Objet: Enquête publique unique
arrêté préfectoral n° 2018-1364
du 16/10/2018

Je vous remets ce jour, mardi 04/12/18, en mains propres à la Mairie d'Antignac, un dossier de 32 pages plus annexes de remarques, commentaires et souhait établi par mon époux, Jean-Daniel Fantin docteur en géologie (retraité de bureau d'études géotechniques) que vous voudrez bien prendre en compte dans le cadre de votre mission d'enquête publique unique concernant les forages d'eau F₁ - F₂ et F₃ implantés sur la Commune de Vebret.

CONTESTATION DE L'ENQUETE PUBLIQUE UNIQUE

ISOCHRONE 50

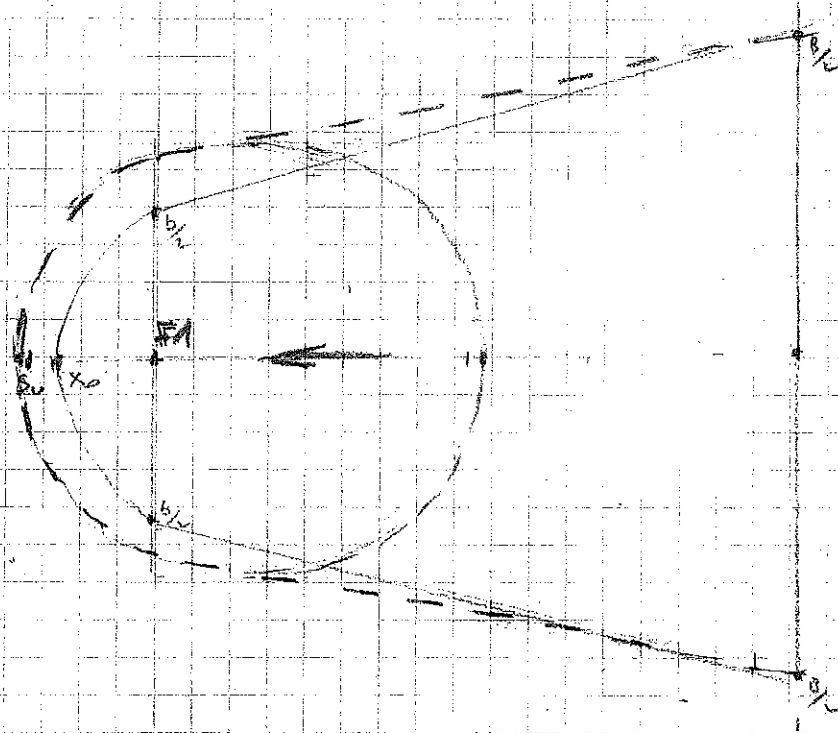
H = 28,90 - 2,30 = 26,60

k = I/H = 3,6 · 10⁻³ / 26,60 = 1,35 · 10⁻⁴ m/s

* B = φ / (H · k · I₀) = 45 / (26,60 · 1,35 · 10⁻⁴ · 0,012)

* S₀ = (v₀ · 50) + √(50 · v₀ · (50 · v₀ + 8 · φ)) = (1,4 · 50) + √((50 · 1,4) (50 · 1,4 + 8 · 25))

* L₀ = 2a = 2(S₀ + S_u) = 110,55 + 40,55

ISOLARONE 50 m

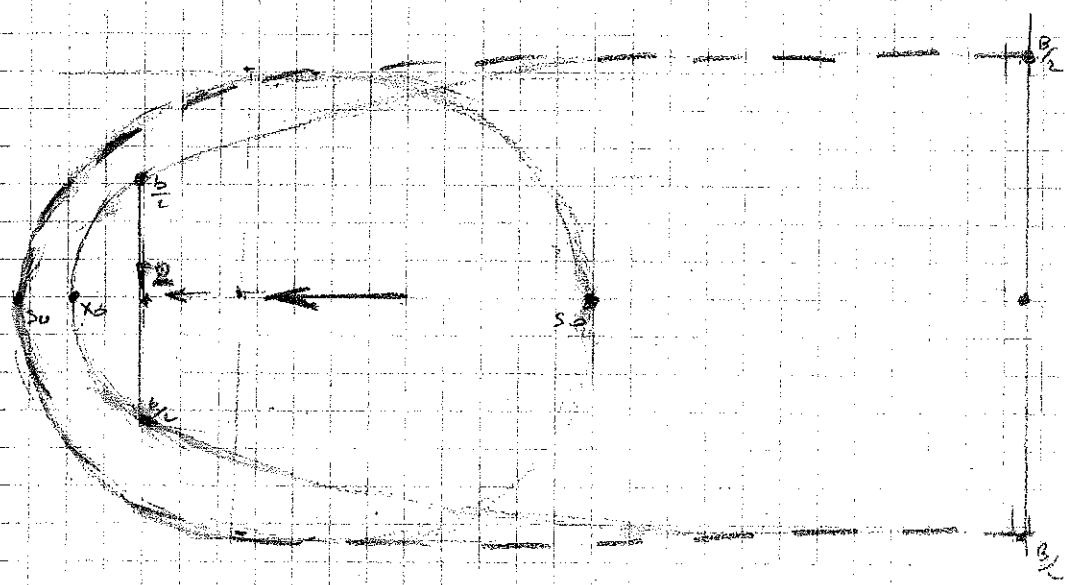
$$* L_a = 2a = 2 \frac{(S_a + S_b)}{2} = 150,15 + 37,65$$

$$L_a = 150,37m$$

Perlu UE PPE = $L_c = \frac{1}{2} S_u + 2 \cdot S_a = 37,65 + (2 \cdot 150,15) = 337,95m$

ISOCHRONOUS SO
F3

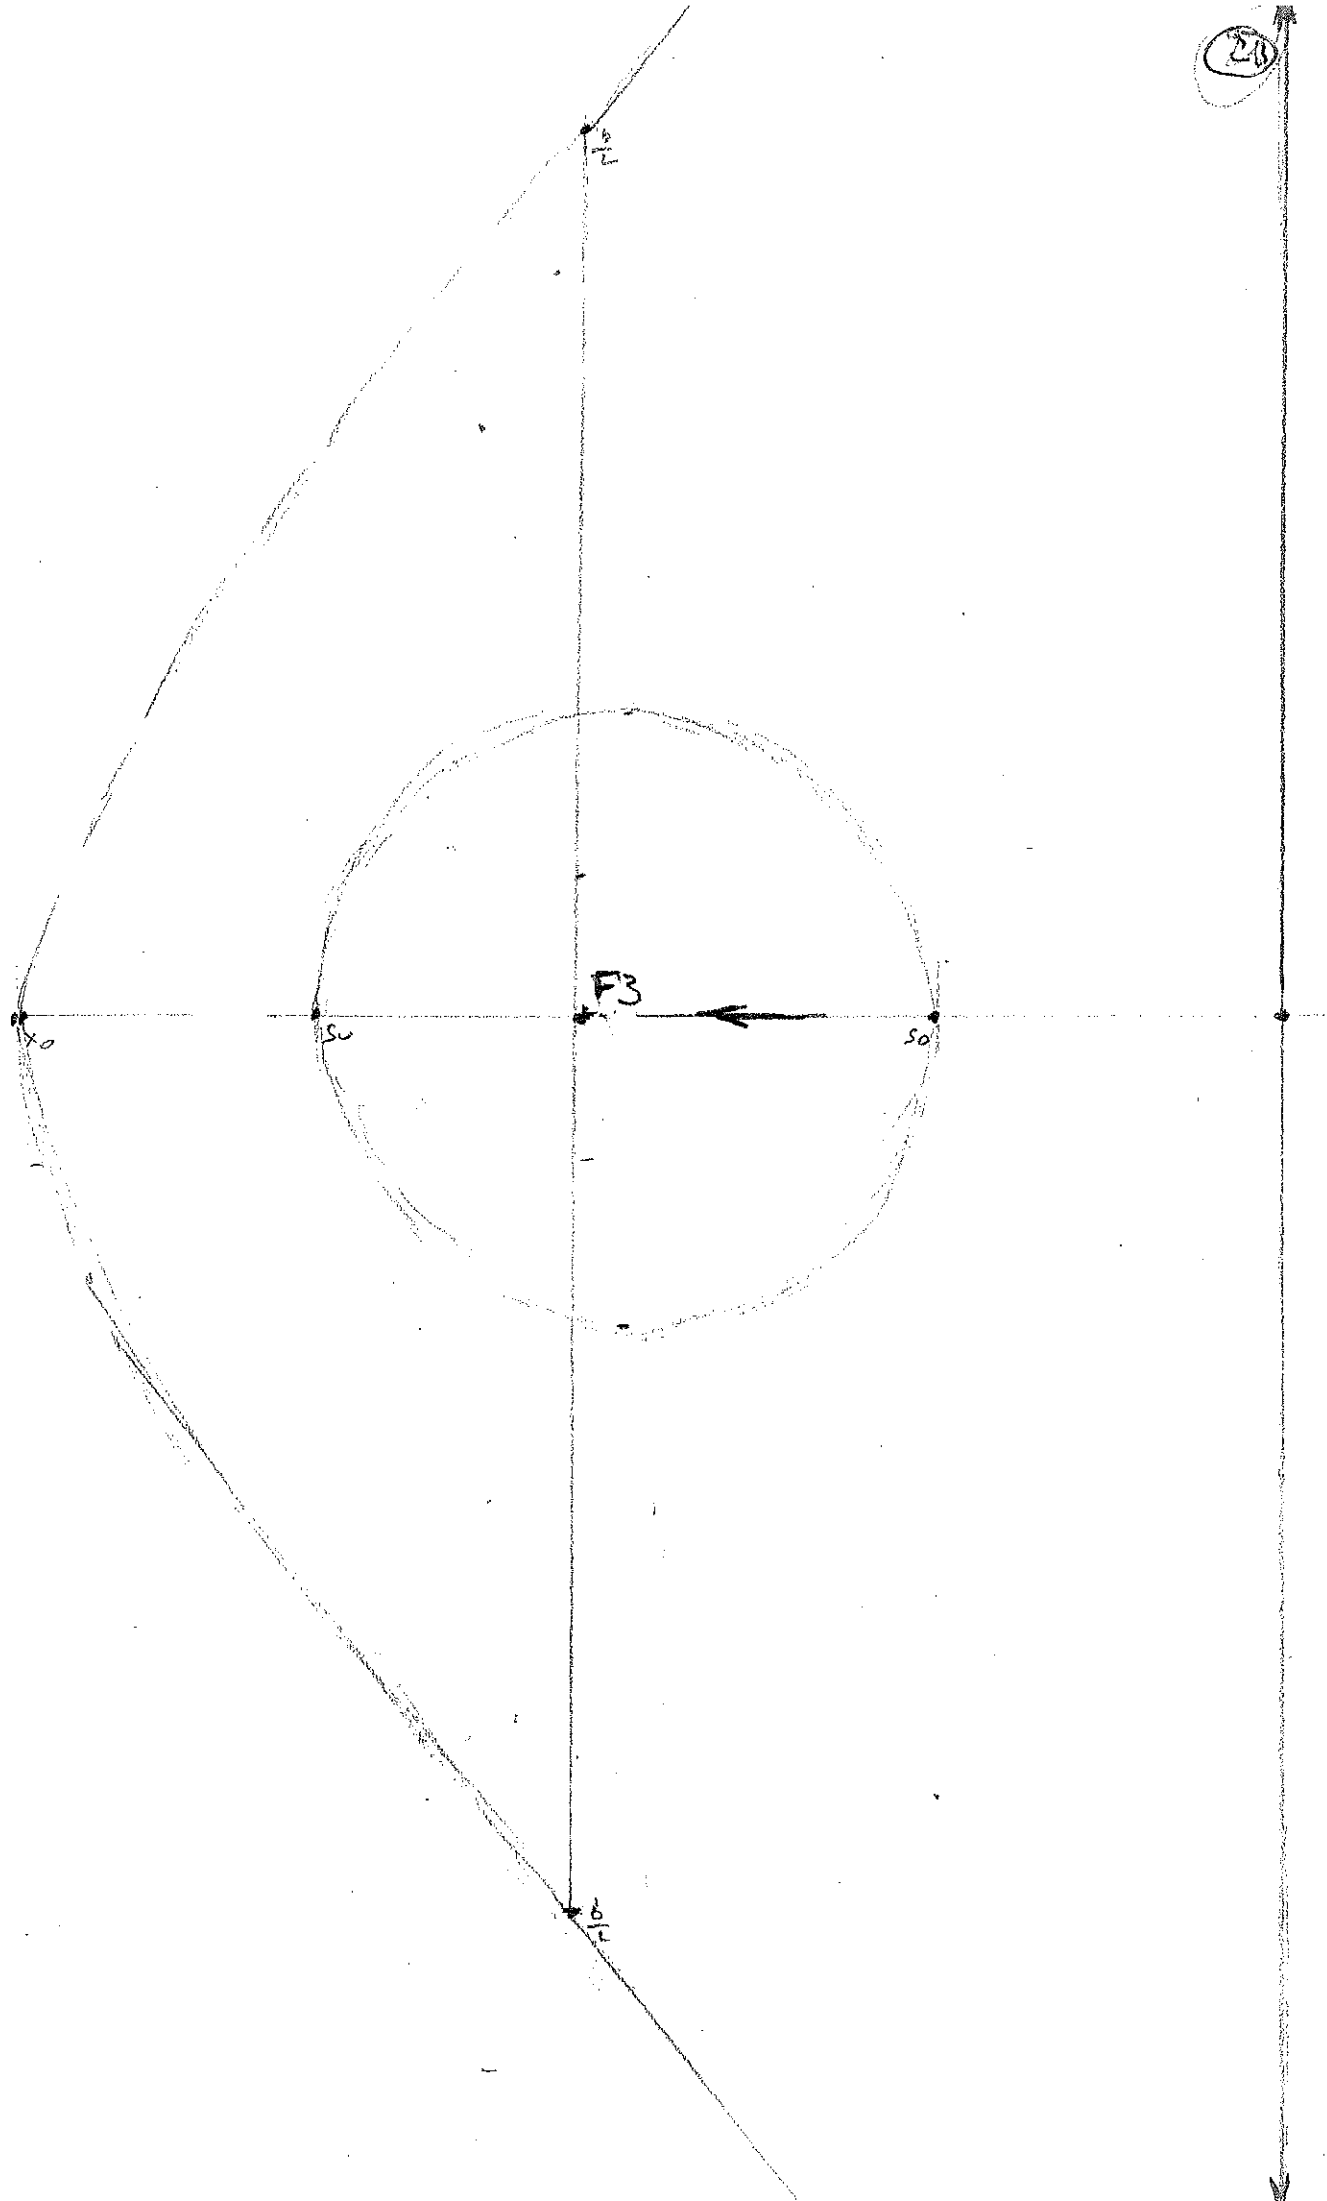
$$* L_0 = 2a = \frac{2(S_0 + S_u)}{2} = 117,8 + 89,2 =$$

$$L_a = 205,58 \text{ m}$$

RPE $L_a = \frac{1}{2} L_a + 2 S_a = 102,79 + (2 \cdot 89,7)$
 $= 182,18 \text{ m}$

—
USINE DE POMPAGE DE COUCHAL - ETAT DES LIEUX !!!
M. UZBRET.
—

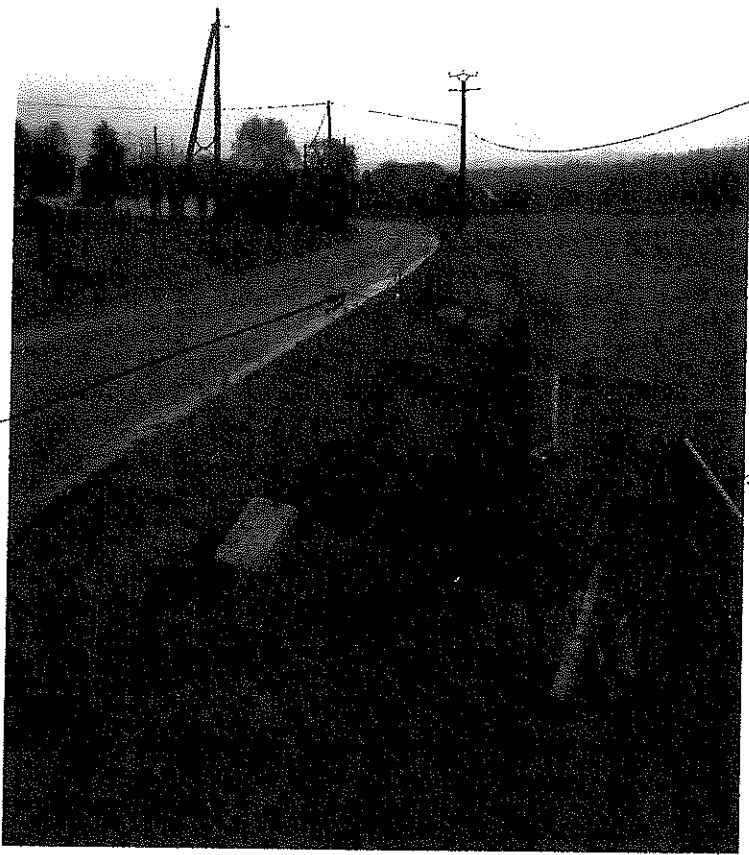
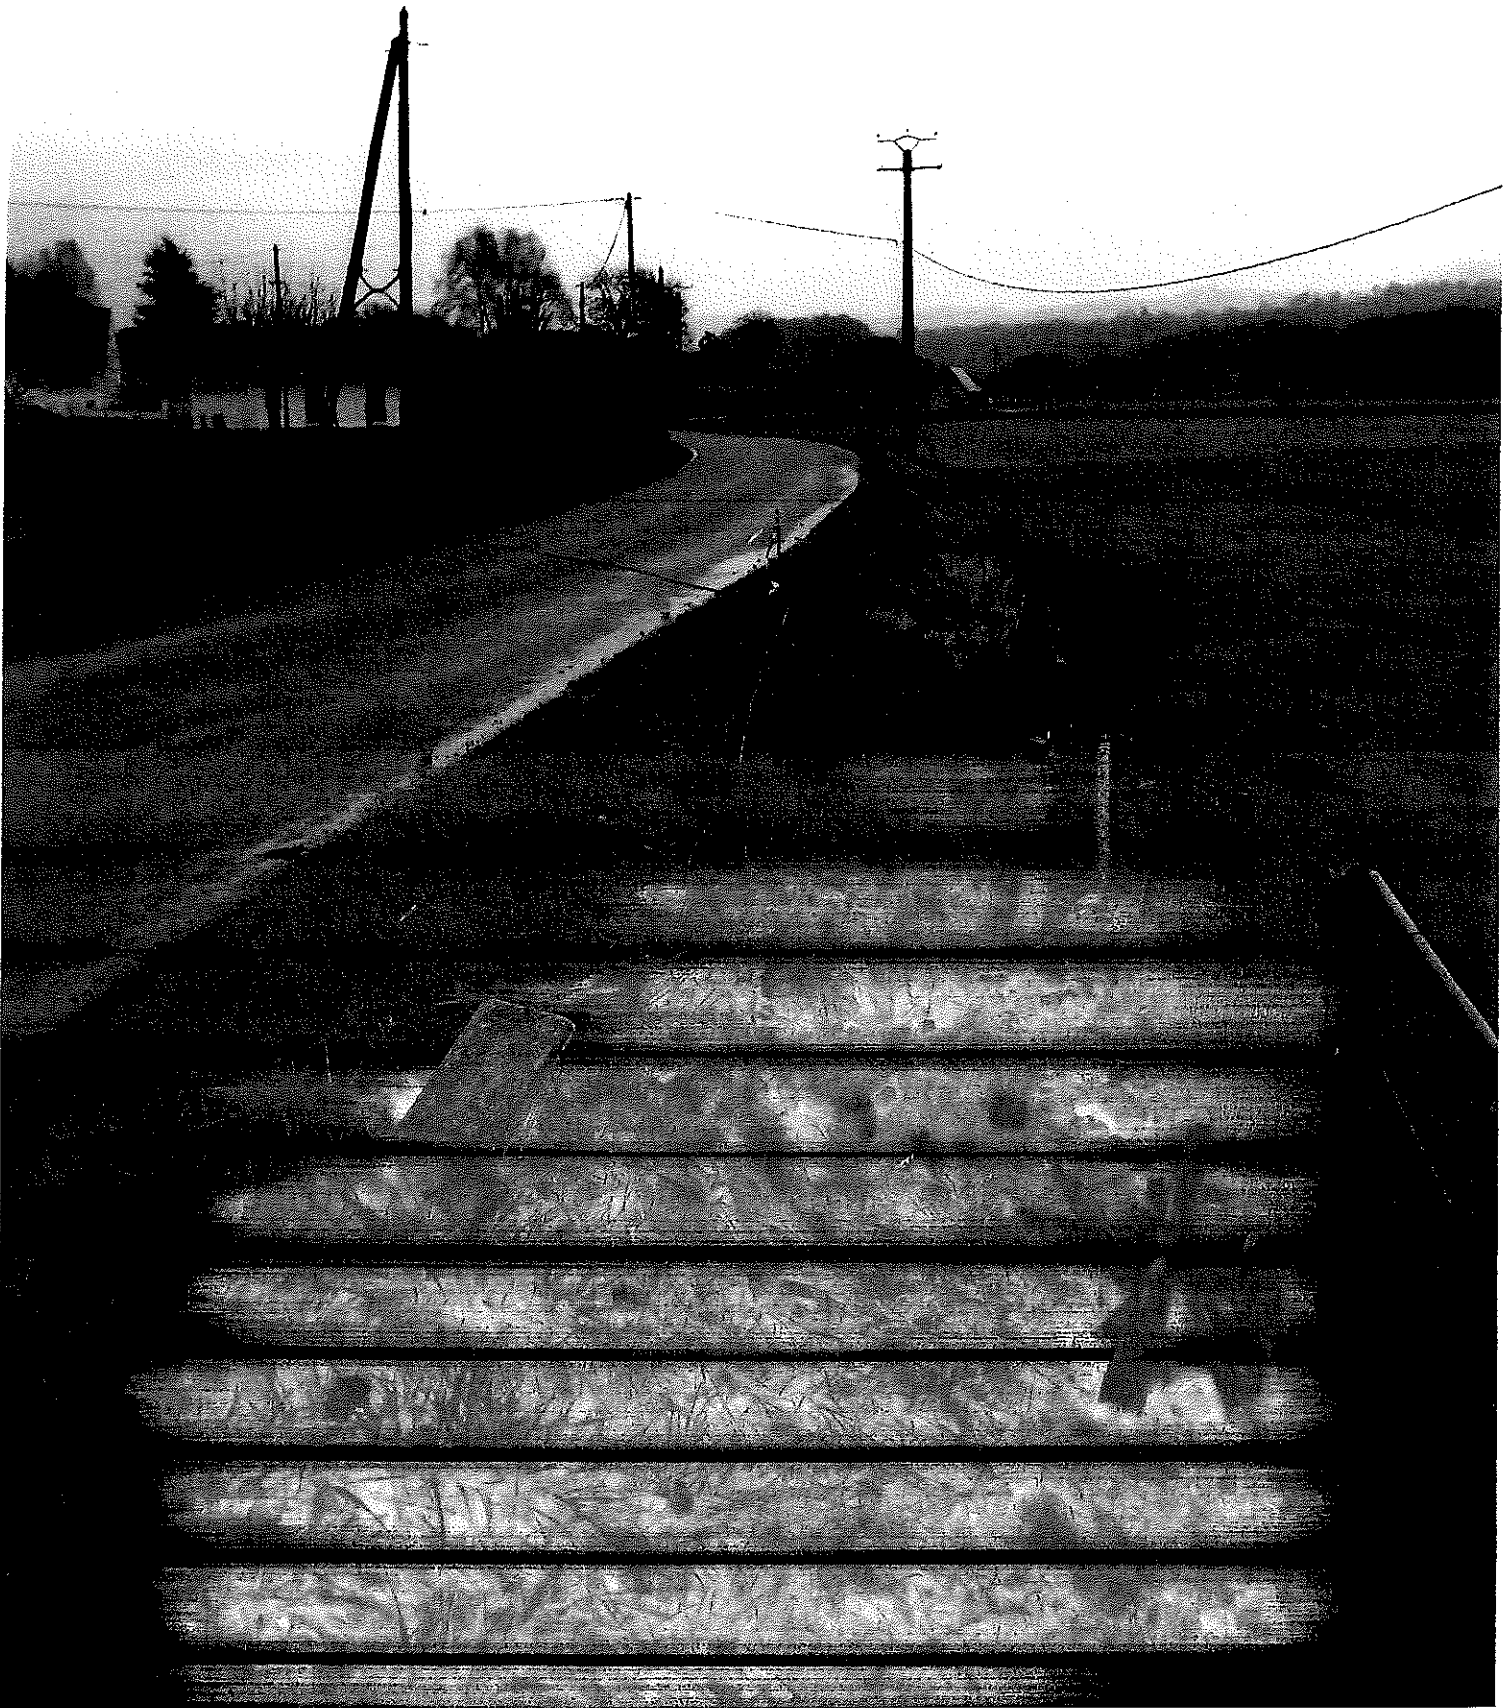
L'ÉTAT DE CETTE USINE⁽¹⁾ ACTUEL INTERROGÉ SUR LA SURVEILLANCE ET L'ENTRETIEN FUTUR.

(LA LIGNE TÉLÉPHONIQUE EST AU SOL, LES CONNEXIONS SONT A L'AIR ET A L'EAU,

cable
posé sur la
route

Poteau tel
couché
